# 신당역 교차로 (변경)

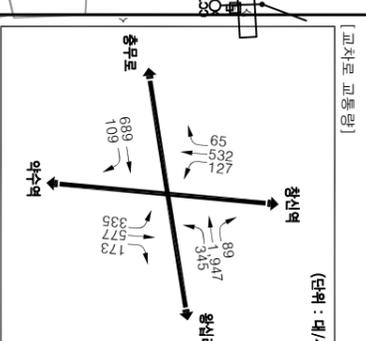
1. 차로운영변경: 좌회전 전용
2. 직좌 노면표시 삭제
3. 좌회전 노면표시 추가
4. 직진금지 노면표시 추가
5. 가로번호스카로 일부해제  
- L=150m
6. 신호운영 변경

구분	Φ 1	Φ 2	Φ 3	Φ 4	Φ 5	주기(초)
현황	←→	←→	←→	←→	←→	57s
	35	57	41	17		150
개선	←→	←→	←→	←→	←→	57s
	15	40	37	41		17
						150
